**AVIS RELATIF À LA PROTECTION
CONTRE LES EVENTUELS EFFETS NOCIFS ET NUISANCES
PROVOQUÉS PAR LES RAYONNEMENTS NON IONISANTS
GÉNÉRÉS PAR DES ANTENNES ÉMETTRICES STATIONNAIRES**

Commune : LIBRAMONT-CHEVIGNY - Exploitant : ORANGE

Référence exploitant : 010R1_2 / 30022R1_1 / 40022R1_1 / 50022R1_1

Rapport n° 433 / 2025

Figure 1 : Vue en plan des lieux de séjour et des points de contrôle

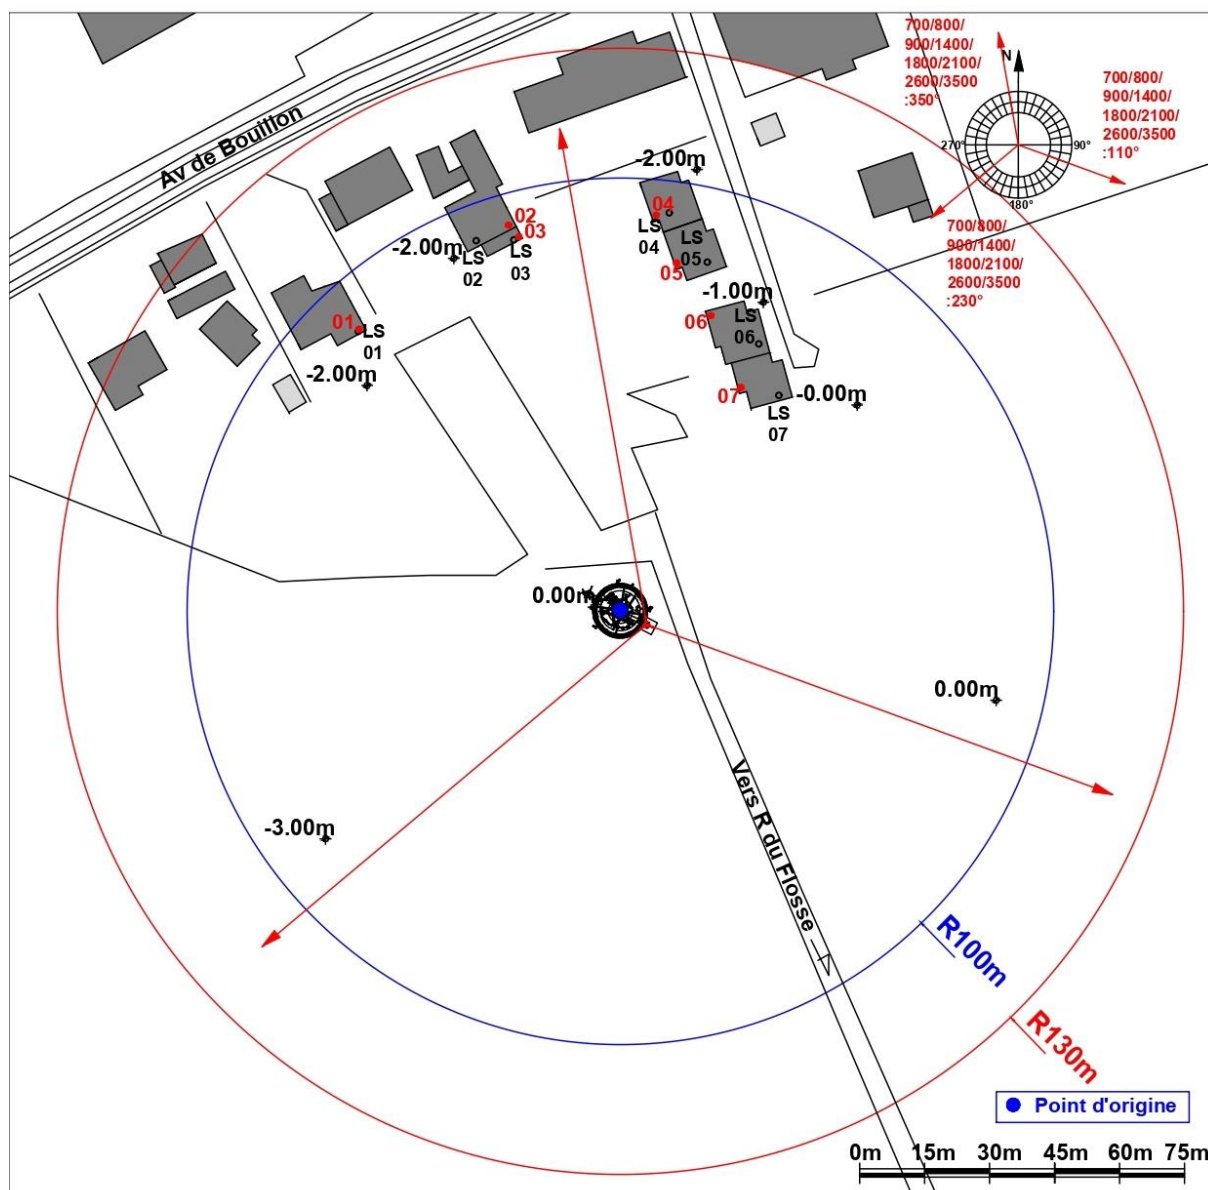
- le numéro du point de contrôle repris sur un des plans de la figure 1;
- le numéro du LS dans lequel se trouve le point de contrôle de la 1^{ère} colonne ;
- l'atténuation d'obstacle prise en compte pour le calcul de l'indice d'exposition dans le LS ;
- le résultat du calcul de l'indice d'exposition.

N° point de contrôle	LS	Atténuation (dB)	Indice d'exposition relatif à la limite par installation IE_i
2	LS02	3,0	0,160
1	LS01	3,0	0,084
4	LS04	3,0	0,057
5	LS05	3,0	0,031
6	LS06	3,0	0,029
7	LS07	3,0	0,028
3	LS03	3,0	0,026

En ce qui concerne les antennes de l'installation mentionnées dans le tableau 1, la distance maximale à laquelle la limite pourrait être atteinte, à l'extérieur, est égale à 105,3 m. S'il n'y a pas de LS à une distance inférieure, les antennes respectent forcément la limite d'immission.

Dans le cas des LS situés à l'intérieur des bâtiments, une atténuation d'obstacle est prise en compte et il en résulte que la distance maximale à laquelle la limite pourrait être atteinte se réduit à 74,6 m.

Figure 2 : Vue en plan des installations d'antennes dans un rayon de 300 mètres autour de l'installation faisant l'objet de la demande d'avis

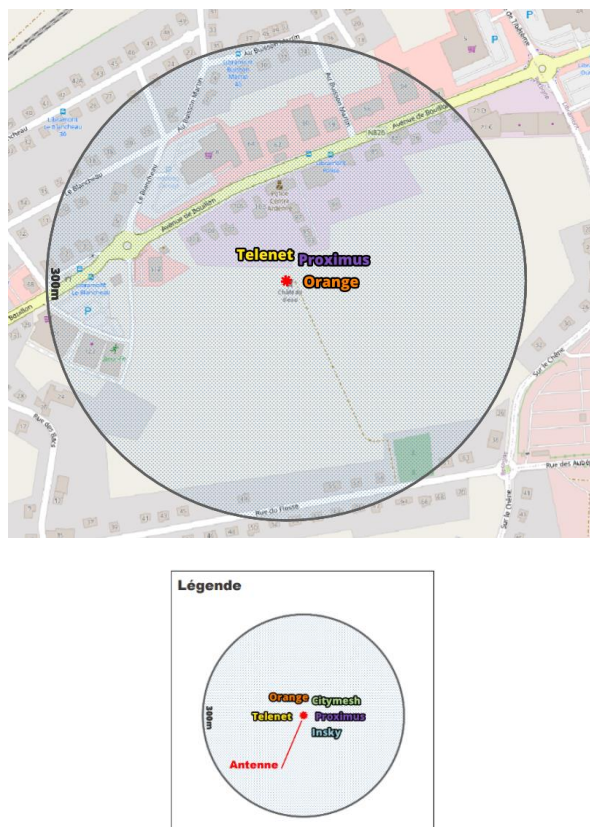
Le plan en projection verticale de la figure 2 indique la localisation des installations d'antennes émettrices stationnaires visées par le décret et situées dans un rayon de 300 mètres autour de l'installation référencée dans le paragraphe 2 et localisée au centre du cercle. Les données de localisation de ces antennes et les avis correspondant sont accessibles via le cadastre en ligne des antennes émettrices stationnaires⁸. Les installations prises en compte dans l'évaluation du respect de la limite cumulative sont les installations d'antennes émettrices déclarées en service par l'exploitant à la date du présent avis, à l'exception de l'installation référencée dans le paragraphe 2 et éventuellement d'autres installations ayant fait l'objet d'une demande d'avis à la même date et qui sont situées à l'intérieur de la zone de 300 mètres de rayon.

- il y a au plus 4 installations d'antennes émettrices stationnaires présentes dans la zone d'évaluation de 300 mètres de rayon représentée dans la figure 2, y inclus l'installation référencée dans le paragraphe 2 : la limite cumulative définie à l'article 4, §2 du décret est nécessairement respectée dans les lieux de séjour à l'intérieur de la zone d'évaluation de 300 mètres de rayon ;

- c) dans tous les autres cas, il a été vérifié que la limite cumulative définie à l'article 4, §2 du décret n'est pas dépassée dans les lieux de séjour sur base du nombre d'installations localisées dans la zone d'évaluation de 300 mètres de rayon représentée dans la figure 2, de leur localisation ainsi que des données inscrites dans la figure 1 et au paragraphe 4 du présent avis et dans les avis attestant le respect de la limite par installation ou de la limite abrogée de 3 V/m relatifs aux autres installations reprises dans la figure 2.

Compte tenu des considérations ci-dessus, il apparaît que l'intensité du rayonnement électromagnétique généré, dans les lieux de séjour situés dans un rayon de 300 mètres autour de l'installation référencée dans le paragraphe 2, par l'ensemble des antennes émettrices stationnaires de l'ensemble des exploitants du même site d'antennes émettrices stationnaires respecte la limite fixée à l'article 4, § 2 du décret.
